2020年度九州センター空調設備更新工事

(公告/公示日：2020年12月22日) について、入札説明書に関する質問と回答は以下のとおりです。

2021年1月5日開催の説明会上での質問と回答

受託者名 (株) 総合設備コンサルタント 九州事務所				工 事 名	九州センター空調設備更新工事	図 面 番 号	M-08
業務完了年月日	令和 2年 月 日	管理技術者	技 術 者	製 図	中央監視設備 管理点数表 (改修後)	縮 尺	A1:S=1/30 A3:S=1/60
自動制御設備 計装図・機械室詳細図 (改修後)						九州センター	
						令和 年 月

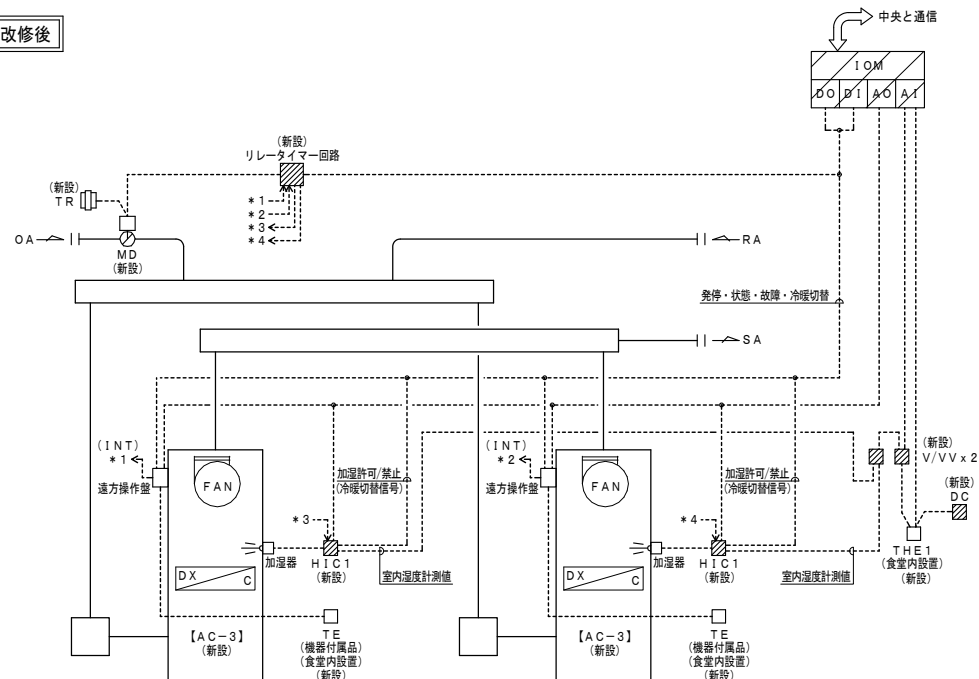
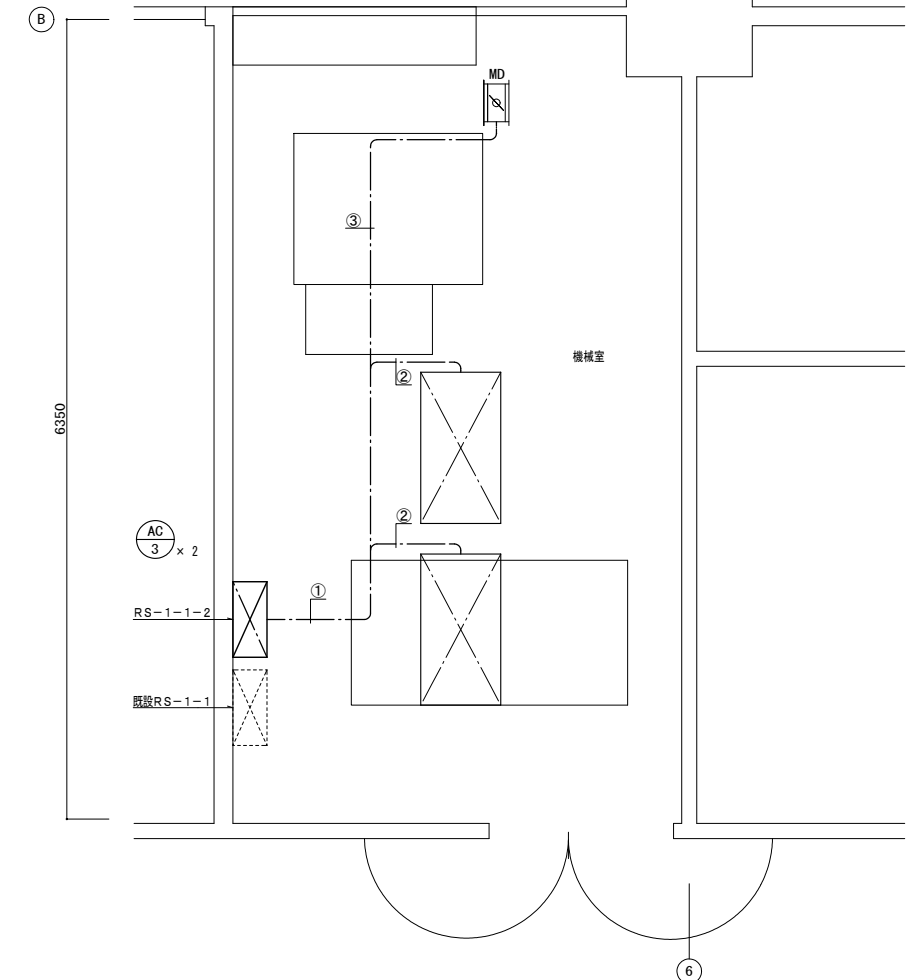
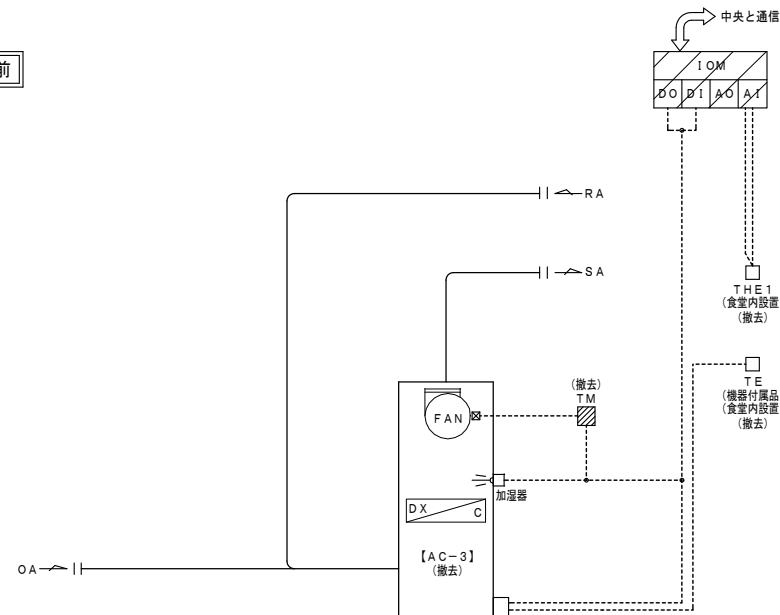
通番	該当頁	項目	質問	回答
1	図面 M-08	中央監視設備 自動制御設備	RS-B1は正しいか？	添付のM-08を参照下さい。
2	その他	現場管理	現場事務所設置する場合の電気の引込について	電気は、工事請負者が九州電力と契約して引き込み、その費用は工事請負者の負担とします。
3	同上	同上	仮設トイレ等の上水について	上水は、直近の散水栓にメーターを設置して引き込み、汚水/雑排水及び下水道は直近の汚水ますに放流となります。メーター値に基づき、工事請負者は工事完了後に水道料及び下水道使用料を発注者に対して精算する形となります。 なお、当センター内のトイレの貸出については、施設利用状況に応じて別途協議とします。
4	同上	同上	工事に必要な水道の使用について	清掃等、軽微な水道使用については利用可とする。ただし施設に影響を与えないよう確認すること。

通番	該当頁	項目	質問	回答
7	A-01	天井改修	材質により、部分撤去・点検口増設が困難な為、現状の和室の天井仕上げ使用材を教えてくださいませんか。	和室の既設天井材は、化粧石膏ボード(木目模様)t=9となります。
8	同上	天井改修	宿泊棟1階和室系統室内機内の点検口ですが、設置スペースが厳しく設置困難と判断しますが、据付時・アフターサービス時に不要と判断できれば未設置でもよろしいでしょうか？また、配管施工用の開口復旧予定箇所に関しても天井面が木天井となっており、復旧後の意匠的見栄え考慮の上、据付時の状況次第で不要と判断してもよろしいでしょうか？	和室天井の天井開口及び点検口の設置の有無について、施工時に別途協議とします。
9	A-01 A-02	【宿泊棟】 【管理研修棟】 天井改修1階平面図	天井改修工事において、天井開口撤去中は、作業終了時にはその都度、天井の仮復旧を見込むと考えてよろしいでしょうか。	宜しいです。
10	E-02 ~E-04	—	ケーブル・電源はECOケーブルの指定でしょうか。ご教授願います。	図面通りエコケーブルとします。
11	同上	—	屋外手元開閉器盤はSUS製の指定でしょうか。ご教授願います。	図面通り屋外はSUS製とします。
12	E-03	—	機械室の室内機増設に伴い、中央監視の画像変更等の作業は発生しますでしょうか。また発生する場合は本工事に含まれるのでしょうか。ご教授願います。	本工事に含まれます。図面は機械設備図面 M-08に記載していますのでご確認ください。 なお、上記通番.2も参照願います。
13	P27	特記仕様書	インターロックにつきまして、既設制御も火災信号をうけて空調・給排水設備停止するとの理解で宜しいでしょうか。ご教授願います。	既設制御についても火災信号連動停止のシステムとなっております。
14	細目内訳自動制御21頁	自動制御工事	左記の細目内訳に該当する工事内容の詳細を確認するにあたり原設計では何処を参照すれば宜しいでしょうか。	中央監視装置：パナソニック製 集中管理コントローラー：三菱電機製 中央監視装置改造内容についてはM-08を参照下さい。 なお、上記通番.2も参照願います。
